Koło Naukowe „Prolepsis”

RAPORT Z MONITORINGU PRAWA W ZAKRESIE DOSTĘPNOŚCI SĄDU REJONOWEGO SZCZECIN-CENTRUM W SZCZECINIE

Szczecin, 30 września 2022 roku

Zdjęcie 1 Wejście dla osób poruszających się na wózkach.

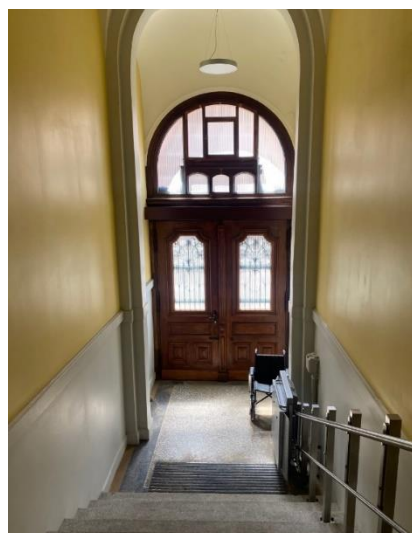
- B.3.1.** Budynek nie jest oznakowany tabliczką urzędową z nazwą sądu i godłem w wyraźny i czytelny sposób po stronie wejścia bocznego – odpowiednio oznakowane jest jedynie wejście główne. Dobrze byłoby, gdyby tabliczkę urzędową z nazwą sądu i godłem umieścić także przy wejściu dla osób z niepełnosprawnościami, co z pewnością zwiększyłoby dostępność, poprzez ułatwienie zlokalizowania tym osobom budynku sądu.

- B.3.2.** Z wejścia bocznego można korzystać jedynie w asyście pracownika sądu – niewątpliwie asysta pracownika sądu może być pomocna, jednak wejście do budynku dla osób z niepełnosprawnościami nie powinno być od niej uzależnione.

- B.3.3.** Szerokość pochylni jest zbyt mała – nie spełnia wymagań prawa w tym zakresie (Rozporządzenie Ministra Infrastruktury z dnia 12 kwietnia 2002 r. w sprawie warunków technicznych, jakim powinny odpowiadać budynki i ich usytuowanie, § 71). Konieczna jest jej przebudowa i poszerzenie biegu pochylni w taki sposób, by nie był węższy niż 1,20 m.

- B.3.4.** Odstęp pomiędzy poręczami nie jest prawidłowy – nie spełnia wymagań prawa w tym zakresie (Rozporządzenie Ministra Infrastruktury z dnia 12 kwietnia 2002 r. w sprawie warunków technicznych, jakim powinny odpowiadać budynki i ich usytuowanie, § 71). Konieczna jest korekta wysokości ich montażu i zapewnienie pochwyków w odległości od 1,00 do 1,10 m.

- B.3.5.** Drzwi wejściowe mają nieodpowiednie wymiary, co może stanowić barierę dla użytkowników wózków i osób korzystających z pomocy ortopedycznych lub psa asystującego. Drzwi wejściowe powinny mieć w świetle ościeżnicy co najmniej 0,9 m szerokości i 2 m wysokości, a wysokość progu nie powinna przekraczać 2 cm.

- B.3.6.** Przy wejściu głównym nie została zamieszczona w widocznym miejscu czytelna informacja, że wejście dla osób poruszających się na wózkach znajduje się w bocznym skrzydle budynku przy ul. Limanowskiego. Taką informację można pozyskać od pracowników sądu, co wymaga: wcześniejszego kontaktu z sądem (np. telefonicznego), dostania się do budynku głównym wejściem (co nie jest możliwe dla osoby na wózku) albo skorzystania z pomocy osoby towarzyszącej. Uważamy, że zamieszczenie przy wejściu głównym wyraźnej informacji o wejściu bocznym dla osób z niepełnosprawnościami, ze wskazaniem kierunku, w którym należy podążać jest stosunkowo łatwe do wykonania, a mogłoby znacznie podnieść dostępność sądu dla osób z niepełnosprawnościami, zwłaszcza tych poruszających się na wózkach.
